**1^{ère} Modification du Plan Local
d'Urbanisme**

0.2. Avis des personnes publiques Associées

Objet : Avis du Syndicat Mixte du SCOT du Nord Toulousain sur le projet arrêté de 1^{ère} Modification du PLU de la commune de MIREPOIX SUR TARN

Objet : Modification n°1 PLU de Mirepoix-sur-Tarn

Figure 16 Extrait du zonage en vigueur (réalisation Paysages)

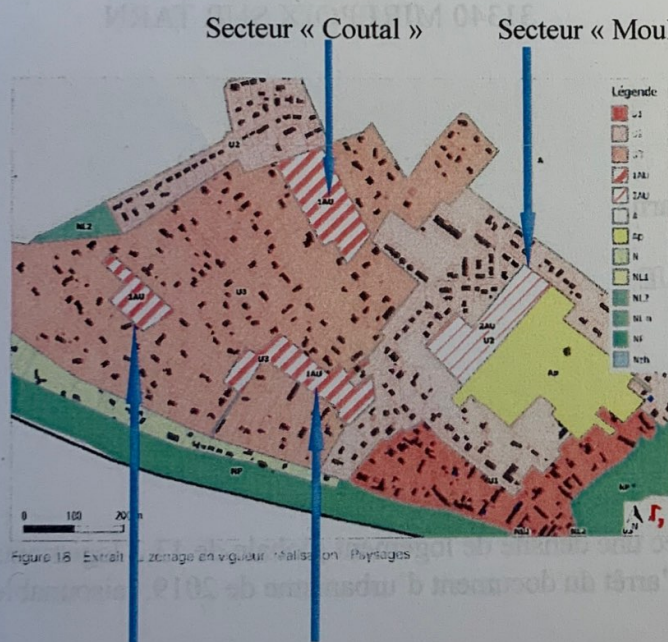
Sur le secteur «Graves»:

L'inscription de ce secteur en U3 (à la place de 1 AU) ne pose pas de soucis de principe. Pour autant le conseil est donné de maintenir une OAP sur ce secteur pour poser les principes d'aménagement. Le règlement écrit en projet pose des règles plus strictes vis-à-vis de la densité et la restreignent. Ces règles méritent d'être assouplies pour ne pas contraindre à une faible densité.

Ce secteur en continuité urbaine avec la limite au fossé (haie) est plus adapté à l'accueil de logement que le secteur Coutal. Son reclassement en zone 2AU va différer l'accueil de population. La loi Climat et Résilience porte à 6 ans (au lieu de 9 ans) la durée des zones fermées avant caducité.
